Dotazy MŠ SRDÍČKO, PRAHA 12

Revitalizace objektu MŠ Srdíčko v Praze 12. Leveského 3203/19,143.00 Praha 4 z.č.:822-18-03

DOKUMENTACE ZADÁNÍ STAVBY

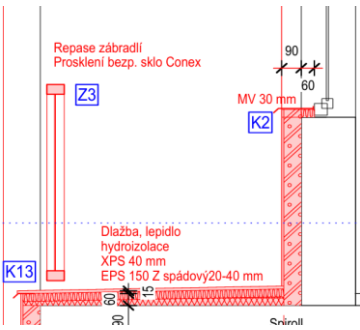
21.	Fasáda								V projektu a v rozpočtu je navržená podlaha lodžie ve skladbě polystyren+folie+dlažba, tato skaldba nebude fungovat a budou s ní problémy. Dopročujeme změnit skladbu podlahy balkonu na klasickou systémovou skladbu - polysytyren ve spádu, separační pe folie, beton vyztužený sítí nebo vláknem, penetrace, sterkové hydroizolace včetně pásek, penetrace, lepidlo, dlažba, systémová plechová okapnice
